Autorité environnementale

**Avis délibéré de l’Autorité environnementale
sur la révision du plan local d’urbanisme
intercommunal de la communauté urbaine
d’Alençon (61, 72)**

n°Ae : 2022 - 105

Figure 3 : Carte de la densité bocagère nette (dossier)

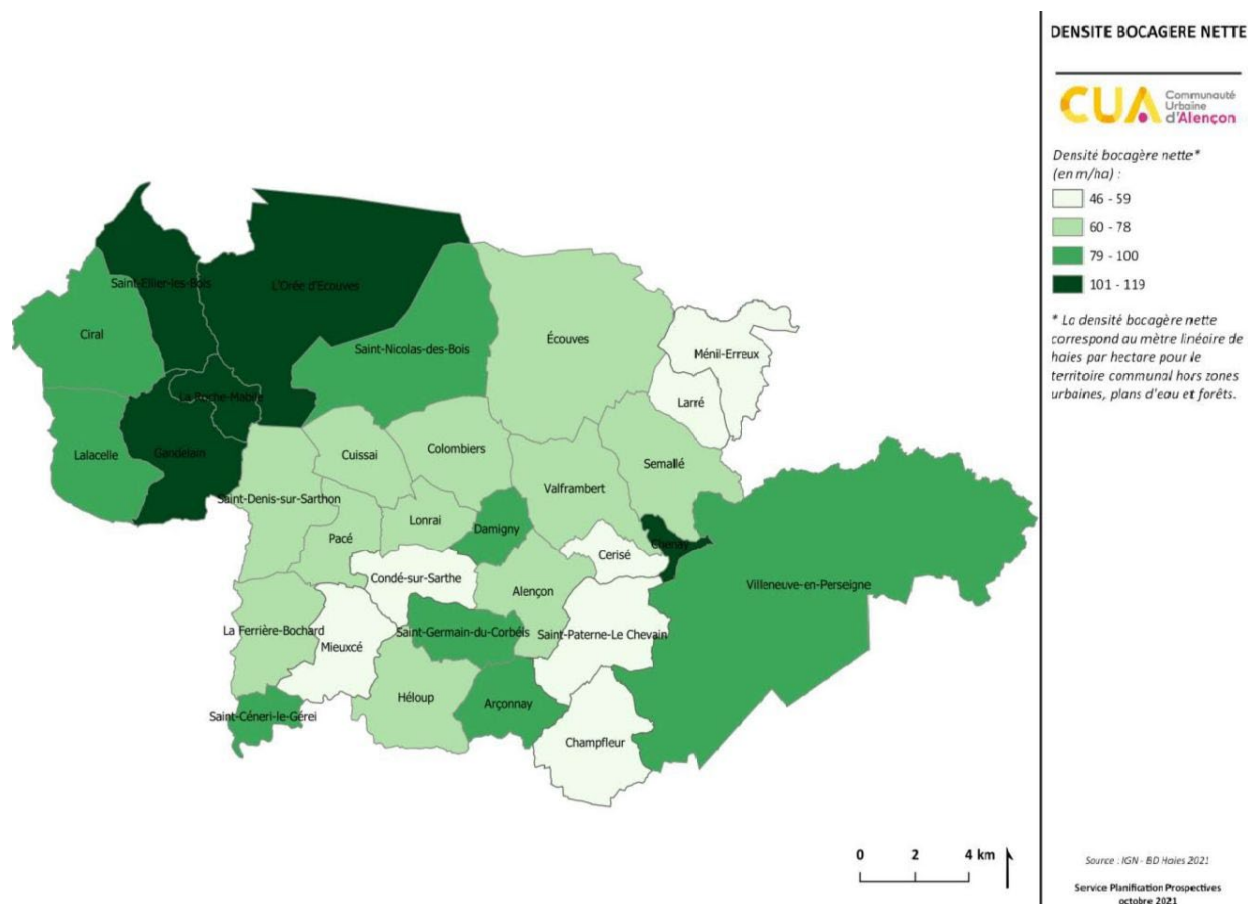
l'après-guerre jusqu'à maintenant, analyse qui reste qualitative : le dossier ne fournit pas de chiffres sur l'évolution du bocage.

Les chiffres fournis par le PNR N-M permettent de constater que la commune de Villeneuve-en-Perseigne semble la moins concernée par cette dégradation : 775 km de haies en 1950 contre 698 km en 2010, ce qui ne représente qu'une réduction de 10 %. Pour bien d'autres communes de la CUA adhérentes au PNR, la réduction apparaît bien plus forte, souvent de l'ordre de 50 à 60 % (exemple : - 66 % pour la commune de St Denis-sur-Sarthon sur la même période).

Le PNR met en œuvre dans le cadre des actions de sa charte un programme annuel d'aide (à 80 %) à la plantation de haies bocagères (le dossier ne fournit pas de chiffres à l'échelle des communes de la CUA adhérentes).

Figure 4 : Sites Natura 2000 (dossier)

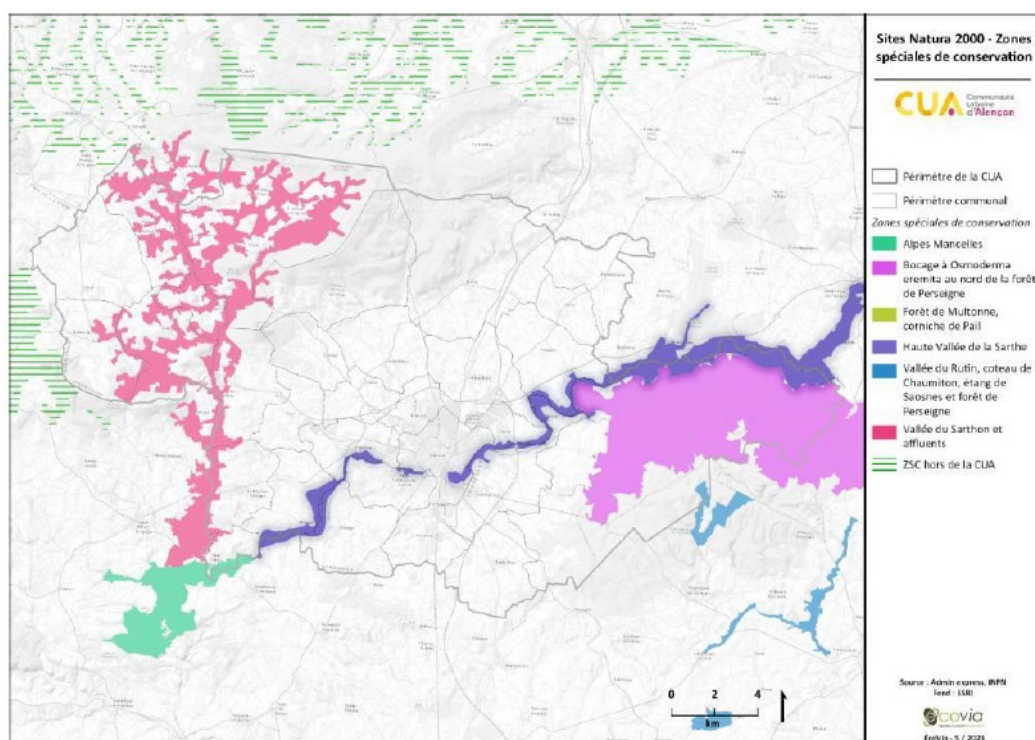
L'Ae note que la totalité du site N2000 « Bocage à *Osmoderma eremita* », situé au nord de la forêt de Perseigne, est désigné en A, ce qui n'assure pas le même type de protection à cette zone, notamment à l'égard de la protection des haies. De plus, quelques Stecal (7) sont également positionnés en sites Natura 2000. On retrouve ainsi en site Natura 2000, le Stecal de Lalacelle dont l'avis précédent des MRAe avait déjà demandé la réduction et pour lequel l'évaluation environnementale confirme la nécessité d'une prise de décision au regard des risques pour les espèces, ainsi que le Stecal Héloup également identifié par l'avis précédent des MRAe.

Enfin, il existe des périmètres de sites Natura 2000 qui jouxtent « voire chevauchent » des zones bâties existantes, voire des zones à urbaniser pour lesquelles le PLUi ne semble pas avoir choisi de modifier le zonage (2AU ou 2AUg). Il existe même quelques nouveaux projets d'urbanisation classifiés de « ponctuels » au sein des périmètres Natura 2000 sur les communes de Saint Denis sur Sarthon et Villeneuve-en-Perseigne qui devraient être décrits et analysés de manière plus précise.

L'Ae recommande la réduction des secteurs de taille et de capacité d'accueil limitées en site Natura 2000, particulièrement ceux de Lalacelle et Héloup, et la transformation en zone Np de l'ensemble des sites Natura 2000 afin de garantir la préservation des éléments de patrimoine naturels tels que les bocages et les zones humides.
